## Compléments à la demande de permis de construire

**Centrale photovoltaïque au sol  
Lieu-dit « Les Bois d'en Bas »  
Commune de la Bruguière (30580)**

*Avril 2021*

La demande de permis de construire a été déposée le 21/12/2020 sous le numéro PC 030 056 20 R0009. Une demande de compléments a été formulée en date du 13/01/2021 par la DDTM du Gard (cf. annexe 1).

## Compléments demandés

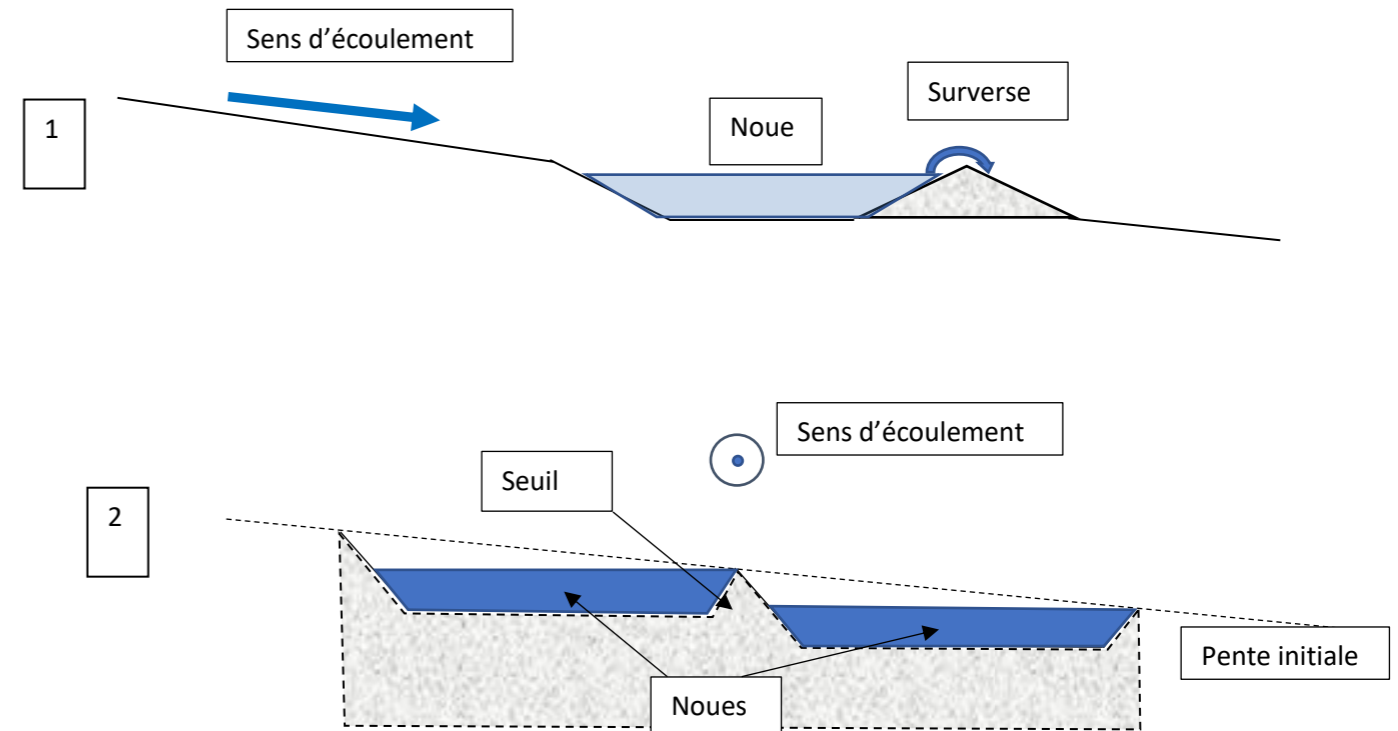
- **Pièces incomplètes:**
  - le plan de masse devra être complété par le dispositif de traitement des eaux pluviales tel que décrit dans l'étude d'impact environnementale
  - l'axe des plans de coupe des panneaux devra être représenté (PC3.1)
- les coordonnées GPS au format WGS84 degré-minutes-secondes correspondantes à la surface totale occupée par les panneaux solaires ou celles du point médian de cette surface devront être précisées
- indiquer la puissance annuelle MWc estimée du projet

- **Concernant le plan de masse**, on trouvera en annexe 2 du présent document le plan de masse du projet complété par les ouvrages de gestion des eaux pluviales et les coordonnées GPS au format demandé. Ce plan annule et remplace la pièce PC2.3 de la demande de permis de construire initiale. Le nombre de panneaux photovoltaïques du projet reste inchangé.

- **Concernant l'axe des plans de coupe des panneaux**, celui-ci figure bien sur les plans de localisation de la pièce PC3.2. Les plans de localisation sur la pièce PC3.1 sont uniquement présents pour permettre au lecteur de localiser les zones avec des hauteurs de tables différentes. Suite à échange avec le service instructeur de la DDTM du Gard en date du 24/03/2021, ce point a été précisé et il s'avère inutile de modifier les plans de localisation de la PC3.1. Aucun complément n'est donc finalement demandé par le service instructeur sur ce point.
- **Concernant la puissance**, environ 42 315 modules d'une puissance unitaire d'environ 550 Wc seront installés, pour une production annuelle d'environ 32 420 MWh.
